LuK Service Info

Part Nr. 228 0154 10 – 280/280mm TGU6

TB1035

Info: New design / Neues Design / Nouvelle conception / Nuevo diseño / Nuovo disegno / Nuovo segno

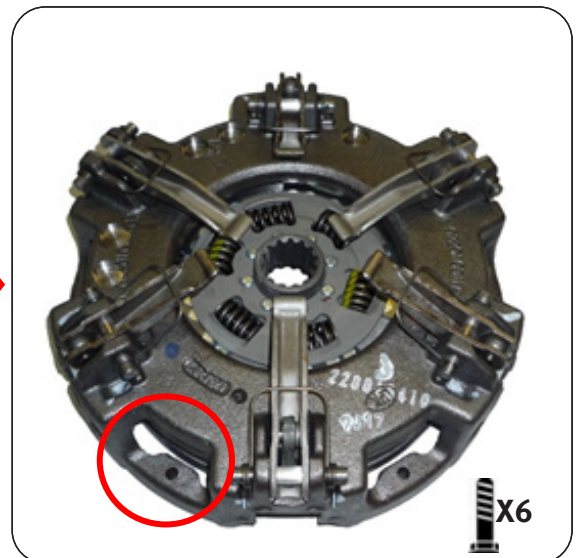
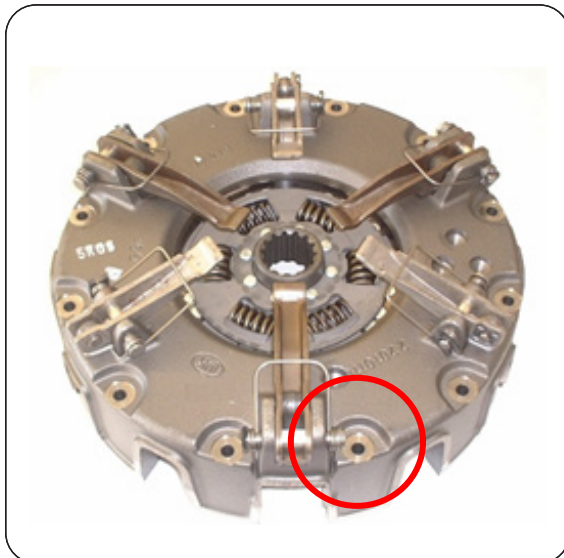
This new design utilises the latest clutch technology, using a vented housing for improved cooling and heat dispersal. Fully interchangeable with existing clutches with no modifications required to vehicle or flywheel. A new fixation bolt set 411 0033 11 6 x M8 x 1,25 x 45 mm + Conical washer is supplied with new designs to accommodate the lower housing.
